VYSVĚTLENÍ ZADÁVACÍ DOKUMENTACE Č. II

Název veřejné zakázky:	II/152 Želešice průtah, 1. stavba
Evidenční číslo ve VVZ:	Z2021-021522
Druh veřejné zakázky:	Stavební práce
Režim veřejné zakázky:	Podlimitní veřejná zakázka
Druh zadávacího řízení:	Otevřené řízení
Název zadavatele:	Správa a údržba silnic Jihomoravského kraje, příspěvková organizace kraje
Sídlo zadavatele:	Žerotínovo náměstí 449/3, 602 00 Brno
IČO zadavatele:	70932581
Právní forma zadavatele:	331 - Příspěvková organizace
Zastoupení zadavatele:	Ing. Zdeněk Komůrka, ředitel
Adresa profilu zadavatele:	https://zakazky.krajbezkorupce.cz/profile_display_224.html
Název projektu:	II/152 Hajany - Želešice
Registrační číslo projektu:	CZ.06.1.42/0.0/0.0/17_082/0009737

Ilustrační foto:

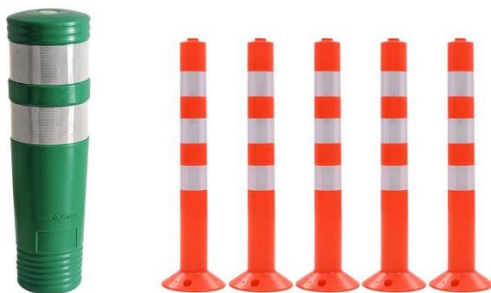
Můžete blíže specifikovat požadované vlastnosti pro plastové parkovací zábrany dle SO 101.2 položky č. 52?

Budou použity balisety, popř. jiné plastové sloupky obdobného charakteru.
